Commission économique pour l'Europe**Comité des transports intérieurs****Forum mondial de l'harmonisation
des Règlements concernant les véhicules****158^e session**

**Accord de 1958 – Examen de projets d'amendements
à des Règlements existants, proposés par le GRE****Proposition de complément 16 au Règlement n° 50
(Feux de position, feux-stop et feux indicateurs
de direction pour les cyclomoteurs et les motocycles)****Communication du Groupe de travail de l'éclairage
et de la signalisation lumineuse***

«Annexe 1

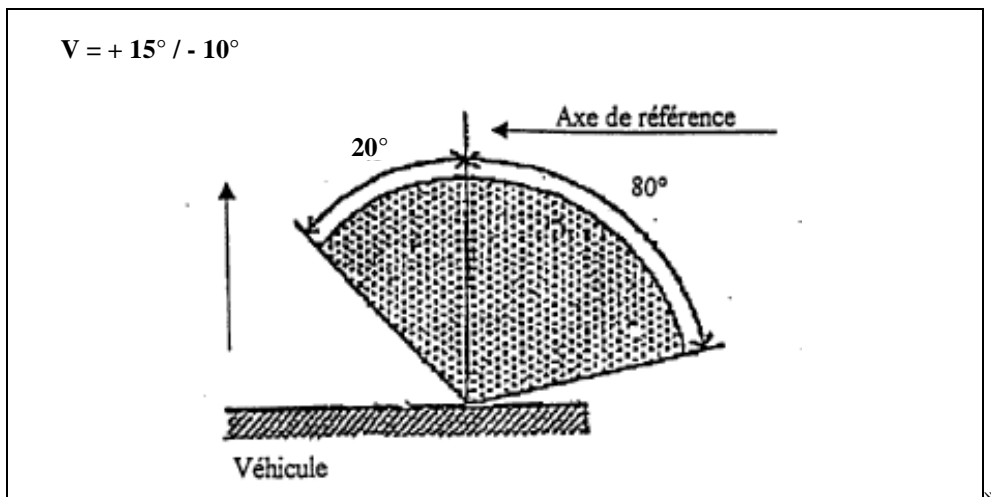
Annexe 1, modifier comme suit:

Angles horizontaux (h) et verticaux (v) minimaux axe de référence de la répartition lumineuse spatiale
